改善箇所説明図

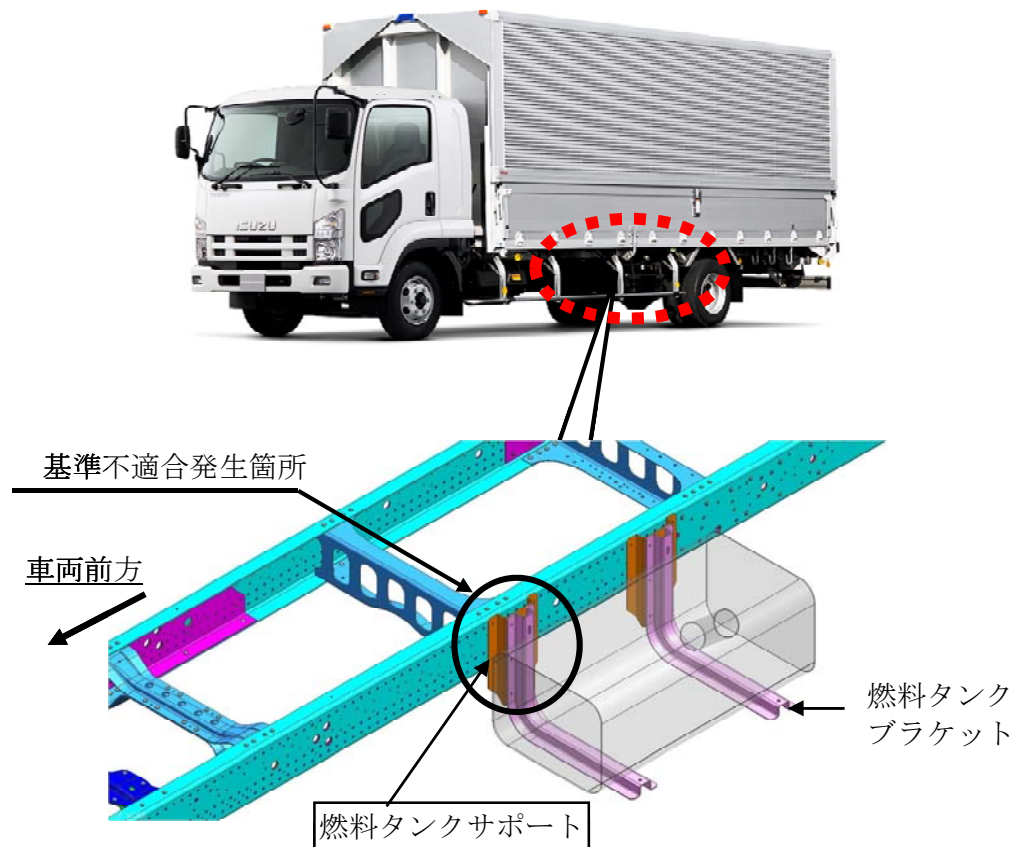
燃料タンク取付部において、燃料タンクサポートの強度が不足しているため、走行中の車両振動により、当該サポートに亀裂が入るものがある。そのため、そのままの状態で使用を続けると、亀裂が進行し、最悪の場合、燃料タンクが脱落するおそれがある。

改善の内容： 全車両、燃料タンクサポートを対策品と交換する。
